BULLETIN TECHNIQUE

Discovery, Defender et Range Rover Classic

Bull. N° : 0008
CDS : L8424bu
Edition : 1
Date : 06.05.98

DEFAILLANCE DE LA COURROIE DE DISTRIBUTION - MAUVAIS ALIGNEMENT

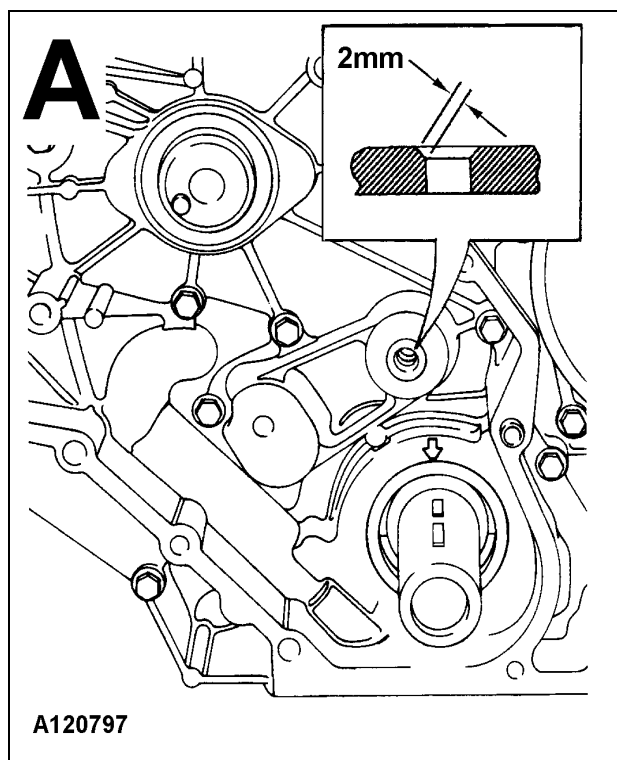
- Avant de monter le nouveau goujon de poulie tendeuse sur le nouveau carter frontal ou le carter d'origine si celui-ci est conservé, vérifier que le trou de goujon dans le carter frontal a un chanfrein de 2 mm x 45° comme cela est montré, (illustration A). Si aucun chanfrein n'est évident, en pratiquer un à l'aide d'un outil à chanfreiner approprié.

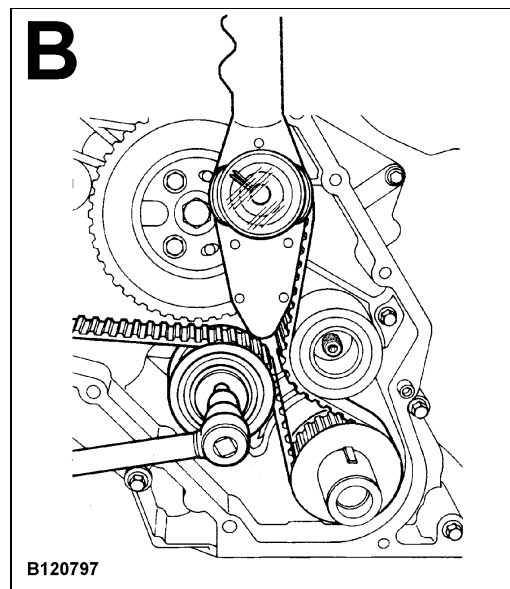
- f) A l'aide d'un compteur de couple de type à cadran d'une longueur maximum de 250 mm, appliquer un couple de 11 Nm en positionnant le compteur de couple verticalement comme cela est montré (illustration B).
- g) Serrer le boulon de blocage de tendeur à 45 Nm.
- h) Serrer les fixations de poulie de pompe à injection à 25 Nm.
- i) Déposer les tiges de distribution.

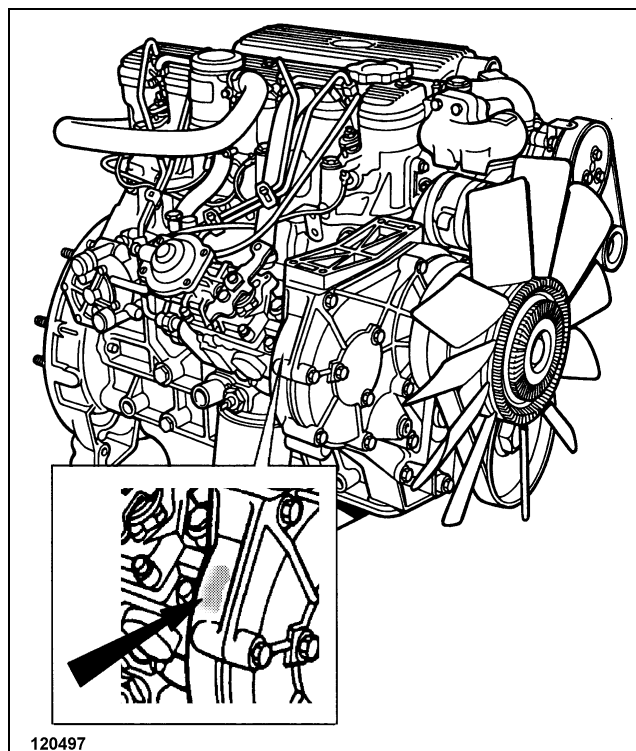
- j) Sur les véhicules ultérieurs, monter un nouveau joint frontal de vilebrequin sur la plaque de carter frontale (pour la définition des véhicules spécifiques, voir la **NOTA** dans les **INFORMATIONS CONCERNANT LES PIÈCES**), reposer la plaque de carter et les carters et auxiliaires restants comme cela est indiqué dans le Manuel d'Atelier.
- k) Appliquer une touche de peinture jaune d'au moins 2 cm de côté à la position indiquée par la flèche sur l'illustration pour indiquer que l'un des Kits d'Option de pièces a été monté.
